**TRIDELCO**  
INGENIEROS CONTRATISTAS

TRI-087-24

REF:	<b>INFORME No 4 PRODUCTO ELÉCTRICO Y REDES AFINES. ACOMPANIAMIENTO A LA INTERVENTORÍA “ELABORACION DE LOS DISEÑOS DETALLADOS DEFINITIVOS DE ARQUITECTURA E INGENIERIAS Y CONSTRUCCION DE LA ESE CENTRO DE SALUD DE MAJAGUAL DEPARTAMENTO DE SUCRE”.</b>
------	---

12. ARCHIVO. 12. PLANOS ACOMETIDAS COMPLETO.

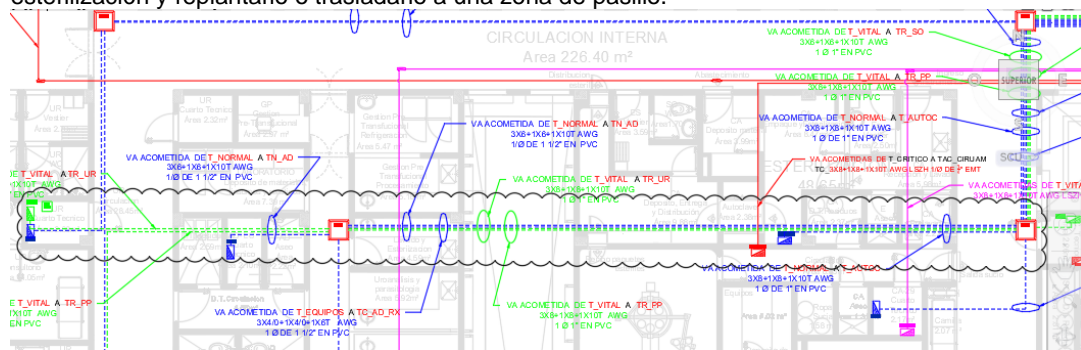
- 12.1. De manera general y como se ha comentado anteriormente, se resalta que dentro de la información allegada carece de documentos de soporte de cálculo y/o con comentarios por ser atendidos, los cuales son base y soporte para la verificación de lo presentado y propuesto en el plano de acometidas; conforme a lo anterior se presentaran comentarios generales al producto presentado, pero se ahondará en la revisión del mismo una vez se remitan en próximas entregas los documentos de cálculo requeridos en cuanto selección de conductores (capacidad de corriente, Icc,

- caída de tensión, pérdidas de energía, cálculo económico, canalización, etc) y ajustados a las carga finales de equipos y tableros de distribución, como a las demás consideraciones que se desprendan en ajustes sobre la selección de los alimentadores eléctricos del proyecto.
